**Avis délibéré**  
**de la Mission régionale d'autorité environnementale**  
**Provence-Alpes-Côte d'Azur**

**sur le projet de centrale photovoltaïque au sol, sur les**  
**communes de Vins-sur-Caramy et de Cabasse (83)**

**N° MRAe**  
**2024APPACA25/3677**

Figure 1: localisation du site de projet. Source : étude d'impact.

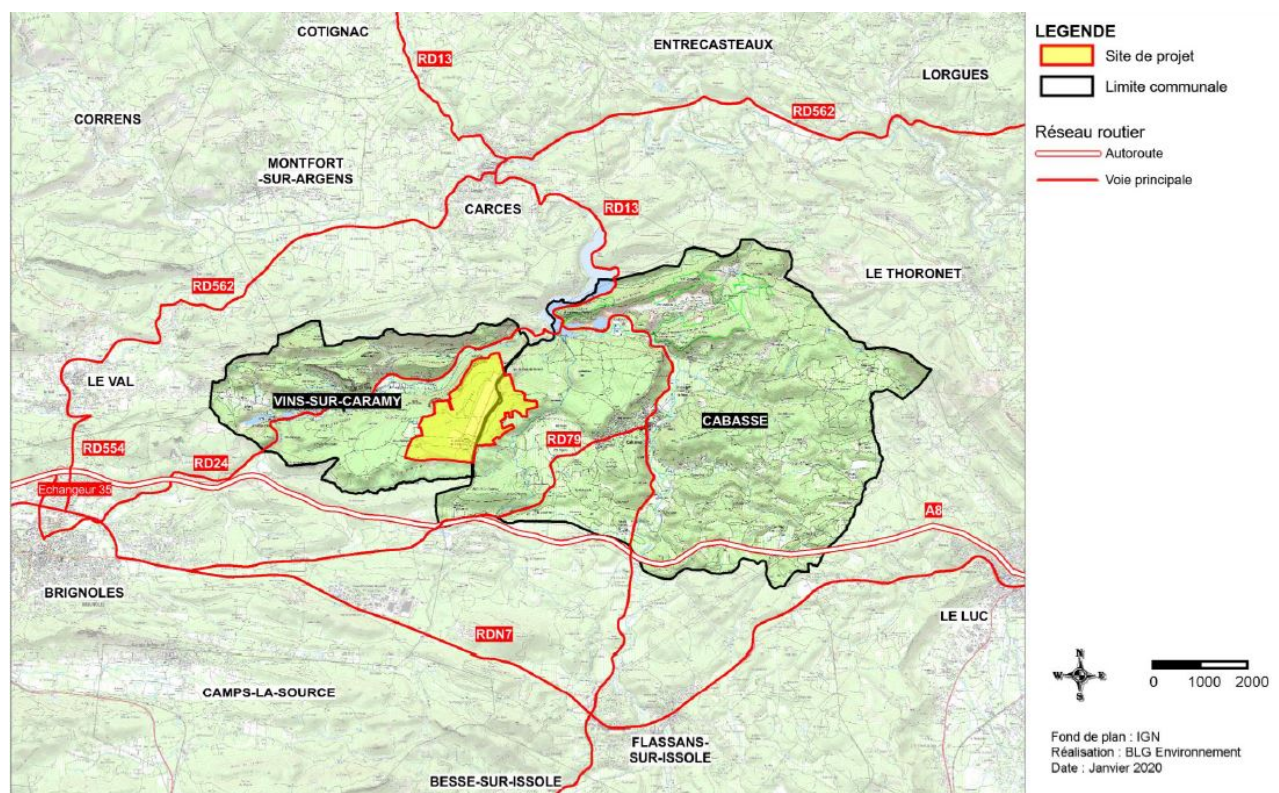
Le projet se situe sur le plateau naturel boisé des Outoulières, entre la rivière le Caramy au nord et l'autoroute A8 au sud. Le projet a été étudié à l'échelle d'un ensemble de parcelles dénommé « zone d'étude immédiate » d'une superficie totale de 299 ha (cf. périmètre en jaune, figure 1).

Figure 2: raccordement électrique du projet. Source : étude d'impact

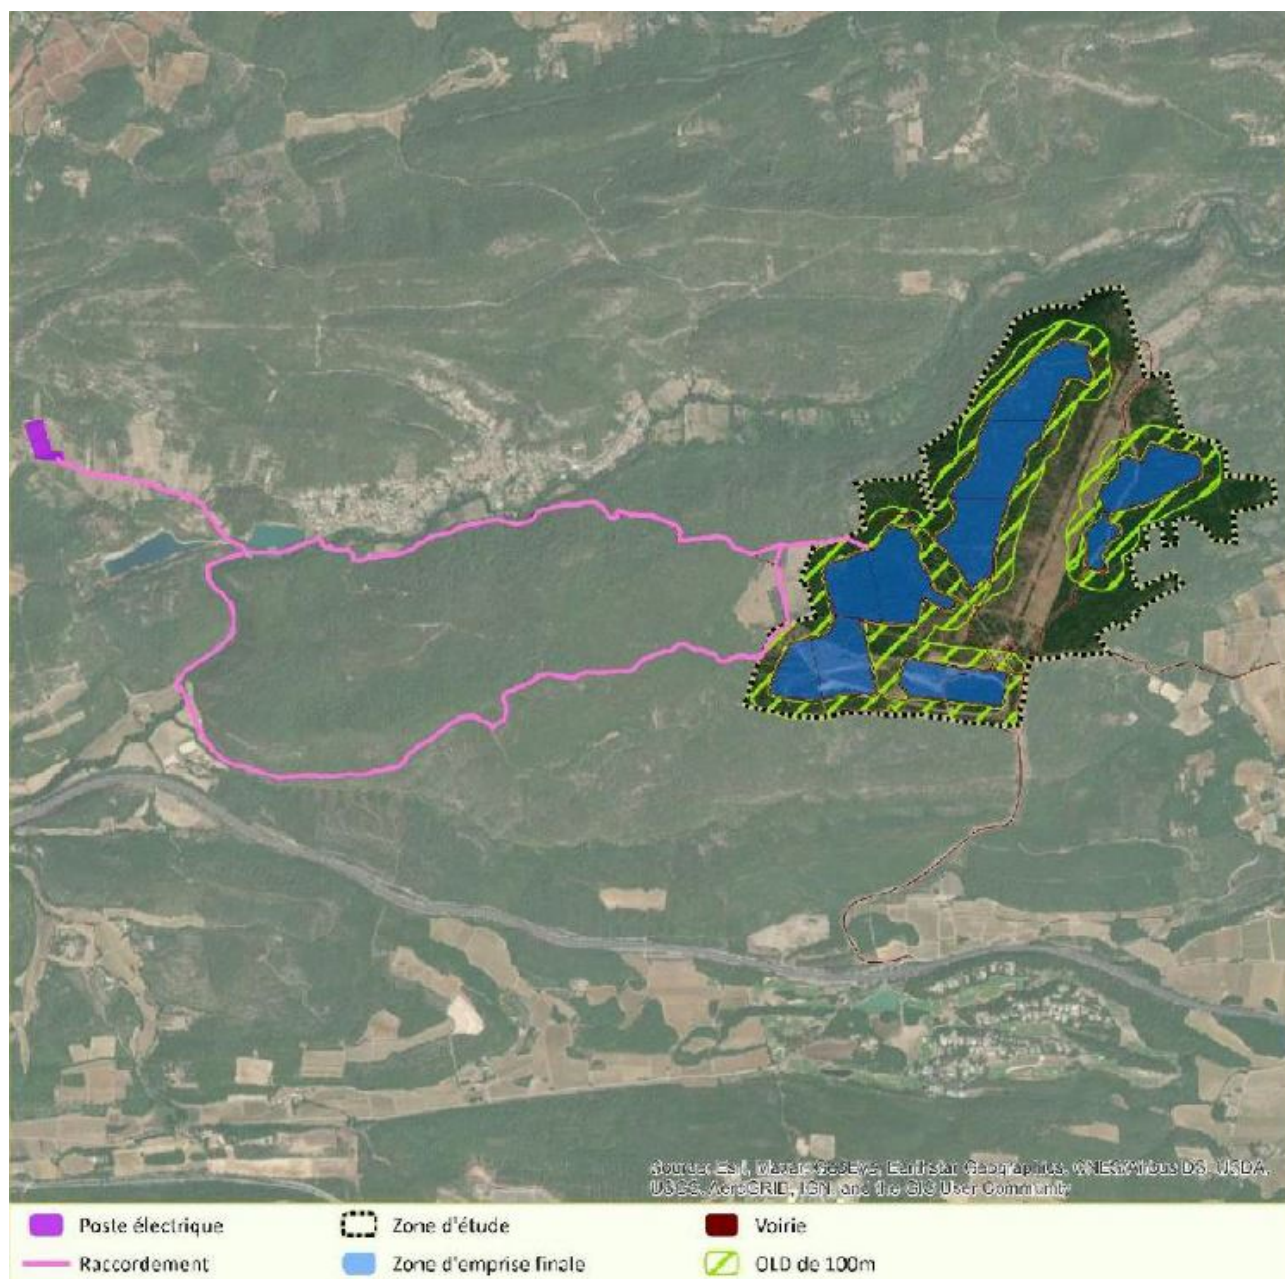
Selon l'étude d'impact, la centrale sera raccordée au poste source de Vins-sur-Caramy, à environ 5 km du site. Le projet inclut l'extension du poste source sur des parcelles naturelles et agricoles ; cette opération n'est pas décrite dans l'étude d'impact, bien qu'elle fasse l'objet d'un dépôt de permis de construire joint au dossier. Deux variantes de raccordement sont présentées sommairement sur carte, mais sans description plus précise.

L'étude d'impact inclut toutefois un paragraphe intitulé « *analyse de l'état initial du site objet de la création du poste source privé* » et un paragraphe intitulé « *incidences liées au raccordement électrique* ». Le premier ne traite que du site de création du poste source et le second traite uniquement du raccordement électrique, sauf pour les thématiques de la biodiversité et du paysage où les incidences sont principalement analysées pour le site du poste source et non pour le raccordement.

La MRAe rappelle que l'étude d'impact doit permettre d'évaluer les incidences de toutes les opérations nécessaires à la réalisation du projet. Le raccordement électrique externe incluant la création du poste source privé, l'élargissement de la piste d'accès et sa liaison nord vers la RD 24 ainsi que le rétablissement d'un itinéraire entre Cabasse et Vins-sur-Caramy sont sources d'impacts qu'il est nécessaire d'évaluer.

***La MRAe recommande de compléter la description du projet dans toutes ses composantes et d'intégrer, dans le périmètre retenu pour la réalisation de l'étude d'impact, l'ensemble des opérations nécessaires à la réalisation du projet ou faisant partie des mesures qui l'accompagnent, en particulier le raccordement électrique externe, la création du poste source, le renforcement de la piste d'accès, son prolongement vers la RD 24 ainsi que la reconstitution d'un itinéraire historique entre Vins et Cabasse.***
